Deres ref:	Vår ref:	Saksbehandler:	Arkivkode:	Dato:
	08/234-7	Rune Skolbekken	GBR-22/1, K2-	08.12.2014
	14/11751	Dir.tlf.: 62 97 81 64

HØRINGSUTTALELSE - BYGGING AV LI KRAFTVERK I TRAUTÅA

Utklipp fra miljøstatus.no

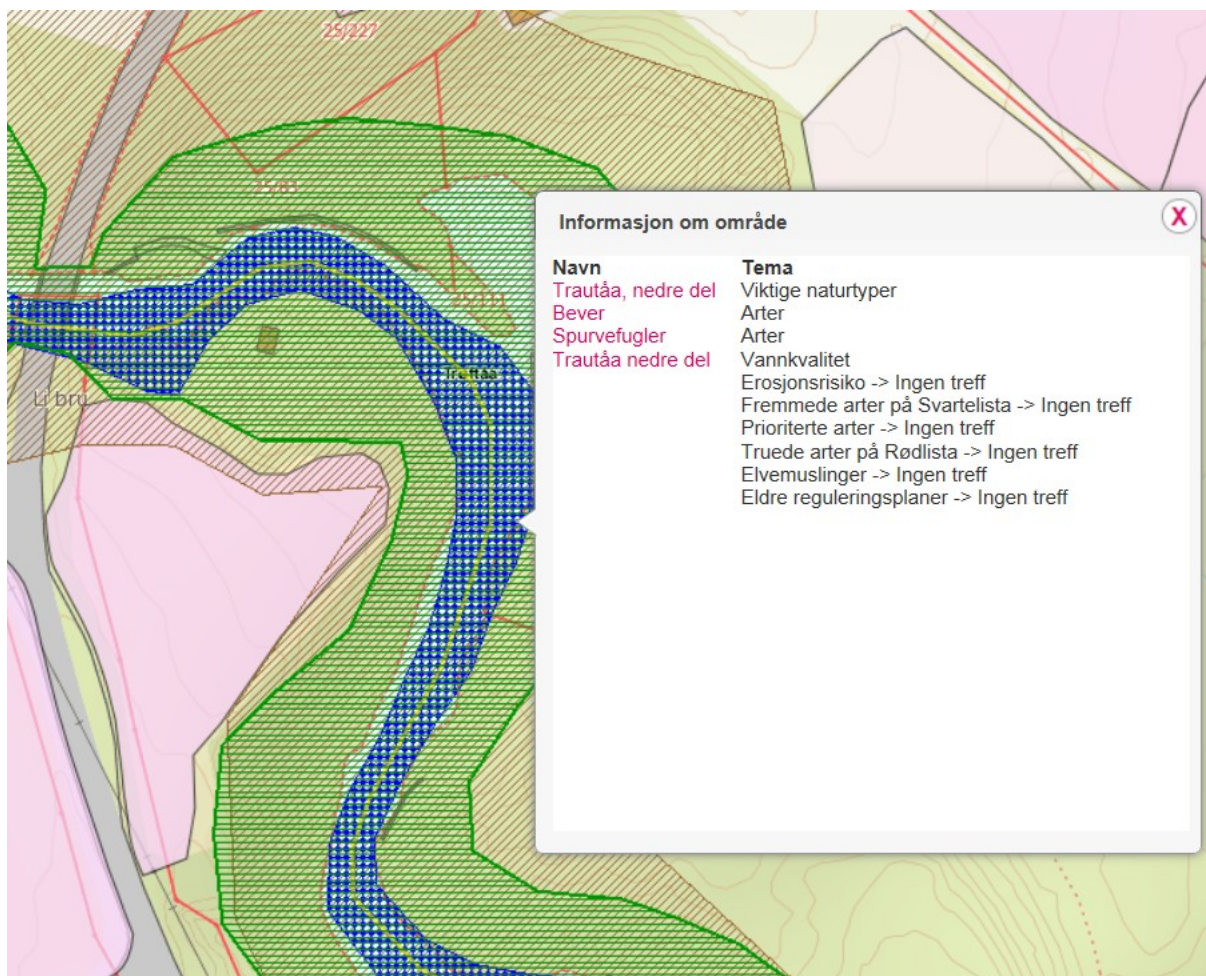
Området sørvest (lyse rosa på kartet) for det tiltenkte området er vurdert til å ha middels erosjonsrisiko.

Det er ikke gjort funn av prioriterte arter eller utvalgte naturtyper. Det er heller ikke gjort andre funn i Artskart. Kommunen har heller ikke mottatt noen Miljøregistreringer i Skog og det er ikke gjort viltobservasjoner i dette området.
